Ministero della Transizione Ecologica

Parere n. 219 del 25 febbraio 2022

Progetto:	<p>Procedura di valutazione d'impatto ambientale ai sensi dell'art. 23 del D.Lgs 152/2006 e ss.mm.ii.</p> <p>Progetto di un impianto eolico composto da 11 aerogeneratori per una potenza complessiva di 70 MW, da realizzarsi nel territorio comunale di Spinazzola (BAT), con opere accessorie ricadenti nel comune di Montemilone (PZ)</p> <p>ID_VIP: 5100</p>
Proponente:	<p>ITW Spinazzola 1 S.r.l.</p>

Figura 4 – Tracciato cavidotto e futura stazione Terna e stazione di Trasformazione utente

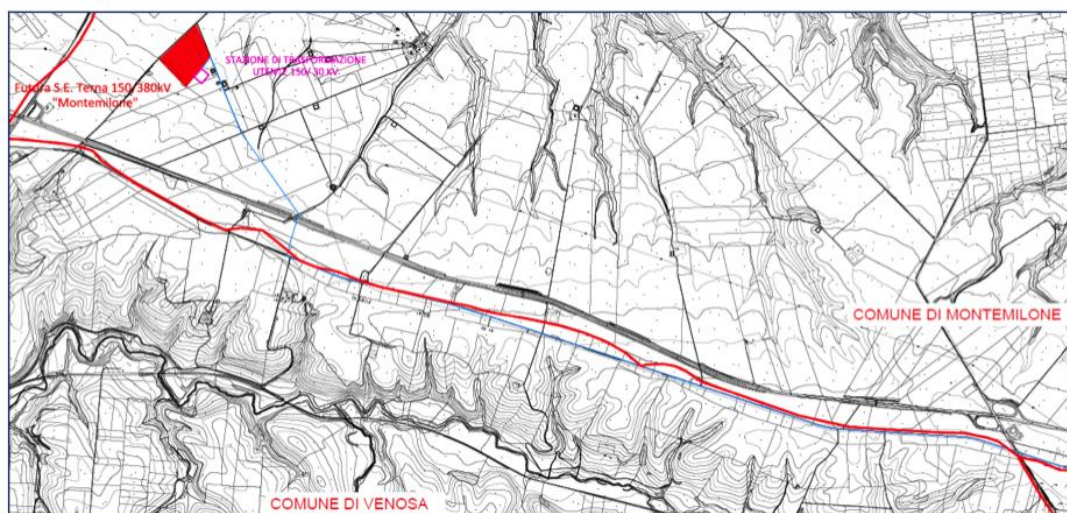
Dalla verifica del PPR il proponente dichiara che *“le opere sopra indicate non ricadono in alcun vincolo paesaggistico come si evince dallo stralcio cartografico riportato.”* (Figura 4)

Figura 6 – Stato dei luoghi (Fonte: portale pubblico Atlaimpianti GSE, https://atla.gse.it/atlaimpianti/project/Atlaimpianti_Internet.html)

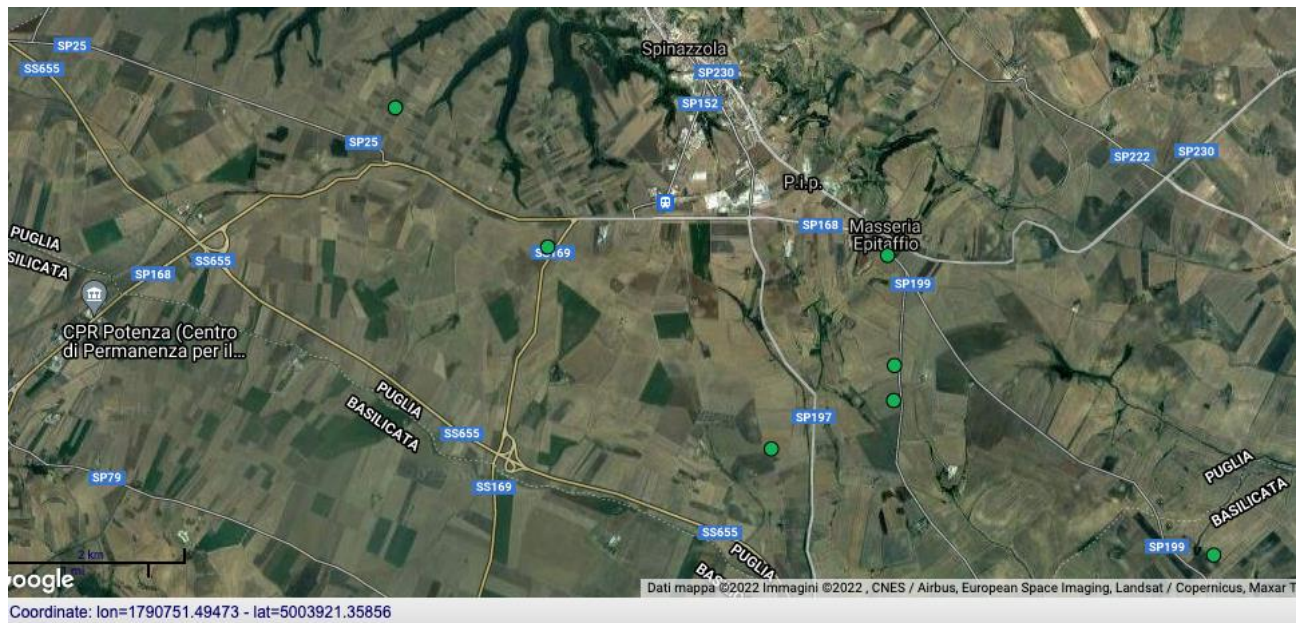
- da una verifica d’ufficio sul portale pubblico Atlaimpianti del GSE https://atla.gse.it/atlaimpianti/project/Atlaimpianti_Internet.html è stato invece possibile verificare che **nell’area insistono altri impianti eolici** di cui lo SIA omette ogni menzione. È riportato l’esito della verifica d’ufficio nella tabella riassuntiva di seguito riportata:
